3.2.3.2 第2回設計業務打合せ

三方原用水二期地区 導水幹線水路 1 号トンネル改修に係る

第 2 回設計業務打合せ 出席者名簿

(三方原用水二期地区 導水幹線水路 1 号トンネル改修 : 第 2 回設計業務打合せ)

図 足場の耐荷重

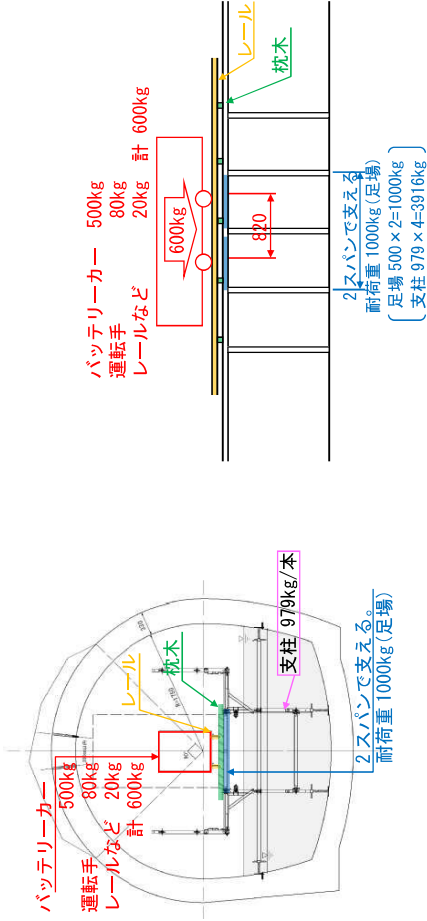
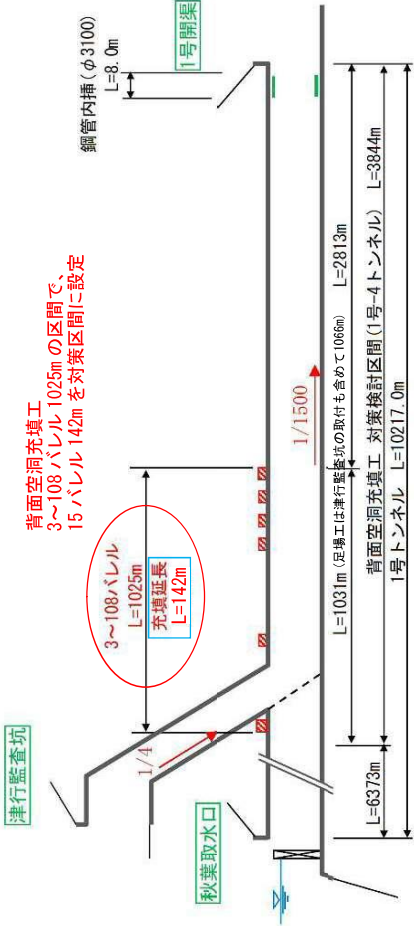
尾美専門官	資料 P.1 の右側の記述で足場工の安全性の確認をされているが、バッテリーカーが動き出したり止まったりする挙動に対して進行方向の荷重を見込む必要があるかどうか、資料等に記載された一般的な考え方はあるか？
	足場の上にレールを引く事例は少ないためはっきりと申し上げることができないが、荷重 600kg に対して耐荷重 1000kg で約 1.6 倍であるため構造的に余力がある。また、通常のトンネル施工のバッテリーカーと比較して相当速度を落とした状態での走行となるので問題ないのではないかと。
尾美専門官	速度を落としてゆっくり走るという理解でよいのか？
	然り。条件的にゆっくり走らざるを得ない。
工藤委員	進行方向の負荷に対しては、足場材が横断方向に固定されていないと振動や動きが出てきてしまうのでアンカーによる固定が必要である。 また足場の段差について、施工者の立場では先に連結位置高さが見えている条件に対して段差ができることを前提にするというのは考えにくい。例えば、ト

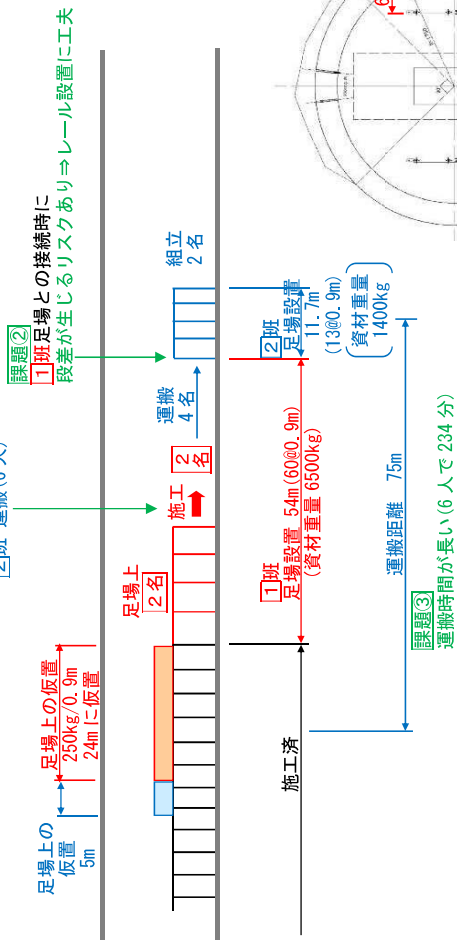
足場規模の縮小による工期短縮は難しいことは理解した。ただし、2班体制による施工が難しいということについては少し疑義がある。2班体制の施工の場合に、下流側の第2班の場所において作業が交錯し効率が悪いというのは理解できる。一方、作業員を増やすことによって配置しておく足場材の量を増やすことや、足場の組立を3班で一気に行うことで足場設置工の工期短縮が実現できるのではないかと。作業員を増やすことは様々な問題があることは承知しているが可能と思われる。

資料P.3 下図の課題②「足場の段差」について、50数メートル先の見える部分に対して段差が発生してしまうことについて、支柱の間隔が0.9m未満になり製品が使えないということについては理解できるが、間隔が狭くなることは現場でよく生じることでありこのことが「課題」となるのか理解できない。作業員を増やす条件で試算したところでは1期内に施工できるのではないかと感じて

- 課題①：1班の作業効率低下が危惧される。
1班の設置と2班の運搬が交錯する。
- 課題②：1班と2班の接続で段差ができ、間隔も0.9m未満となる。
- 課題③：2班の運搬距離が長く非常に作業効率が低下する。

以上より、可能性はあるものの、**採用困難と判断**する。

図. 仮設足場設置模式図

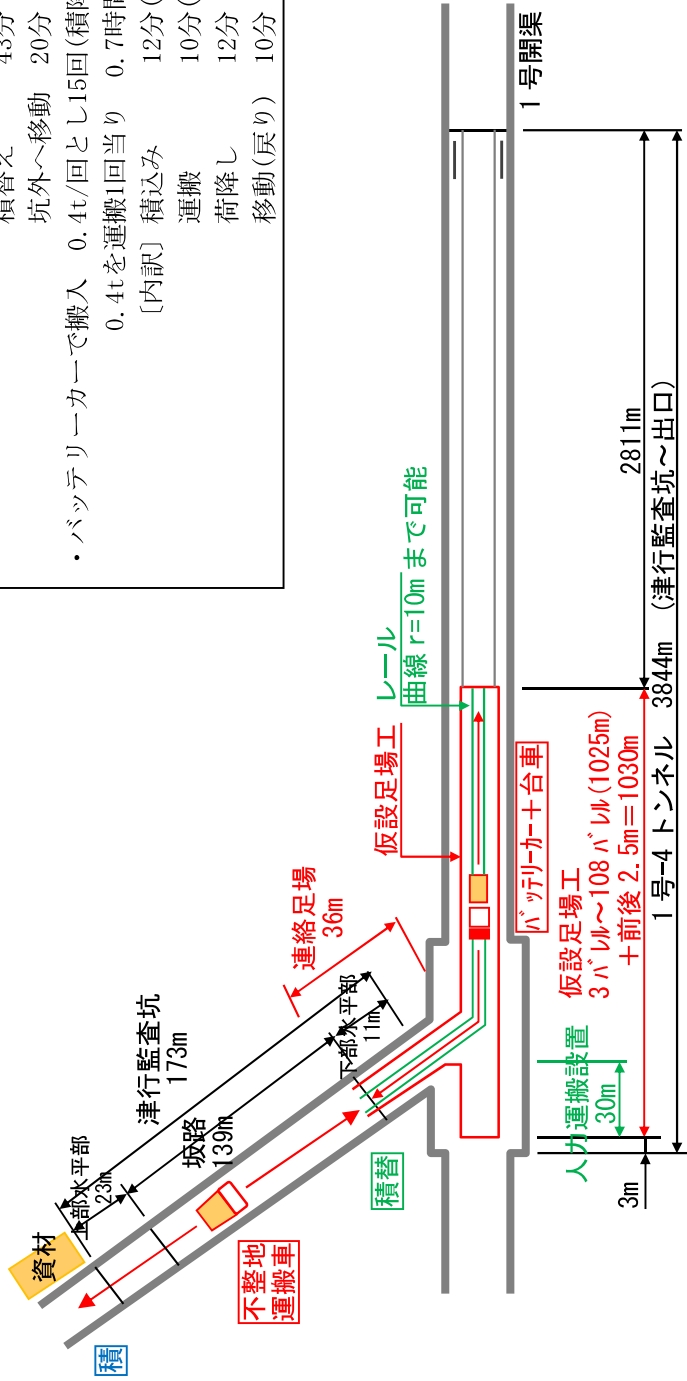
いる。 その他、側壁に仮設材を固定するアンカーについて 3.6m ピッチで打設するが、作業時間が掛かるのではないかと。さらに仮設材撤去後のアンカーの穴埋め処理も時間を要するので解体時の手順等も気になった。 充填工と足場設置工を並行作業で行うことについて良い案かと思う。一方、充填工について週 2 日毎の施工になってしまう点は、専門施工業者は連続して施工を行いたいため、工事条件として受けづらいと思われる。
沼尾次長	作業員や班数を増やすことにより 2 班体制の施工ができるのではないかと。いう点については、現在施工している工事は作業員の確保が非常に難しい状況である。発注の段階で班編成等の指定を行うことは可能だが、実際に作業員の確保ができるのかというリスクが残ってしまうと考えている。そのようなリスクがある仕様で発注が可能かについては、上局などに相談し今後検討していきたい。 足場撤去の際、アンカー部分の穴埋めの時間が掛かることについてはご指摘のとおりである。穿孔した穴やピンが残るため、この補修について並行して行うことができるか、別途期間を設ける必要があるか継続して検討を行う。
	課題②の足場材の段差について、資料 P.3 左下の模式図に示すように赤色の第 1 班は上流から下流に向かって順に足場を設置していく。青色で示す第 2 班は 54m 程度先に支柱ピッチを考慮して施工を開始する。ここで、第 1 班の足場が第 2 班の設置位置に到達した際に支柱のピッチが正確に合うことはないというのが足場メーカーの現場担当者の意見である。最終ピッチが 0.9m 以内になるようにして普通の足場材ではなく距離調整用の足場材をつけるか、水平部材の上に足場板を乗せるかで調整するしかないという意見であった。今回、長手方向の支保部材の上に枕木を乗せてレールを取り付ける仕様を考えているが、ピッチがずれることにより水平部材の上に足場板が乗れば、その部分に段差ができ長手方向の支保部材に枕木を乗せにくくなるため扱いにくい。枕木の位置は資料 P.1 の右下の縦断面図に示しているが、0.9m ピッチで設置された縦の支柱のすぐ横の緑の四角が枕木を示している。青色で水平方向の足場材を示しているが、これが支柱の位置で段差になれば枕木の設置がしづらくなるので、2 班体制の作業について足場の段差も課題とした。

項目	施工上の留意点
仮設計画・ 施工計画	・作業時間が断水日（週 1 日）の 5.5 時間（6:30～12:00）のみであることを考慮した仮設計画及び充填工の施工計画に留意すること。
仮設計画	・仮設足場の使用条件に対して、強度や固定について再度確認を行うこと（案 2）。
	・足場設置工の工程について、側壁に打設するアンカーの打設工程を考慮した検討を行うこと（案 2）。 ・足場撤去後のアンカー穴埋め処理についても時間を要するため解体時の手順確認を行うこと（案 2）。
施工計画	・斜坑部におけるキャリアダンプ昇降時の逸走・横転防止に対する対策を検討すること
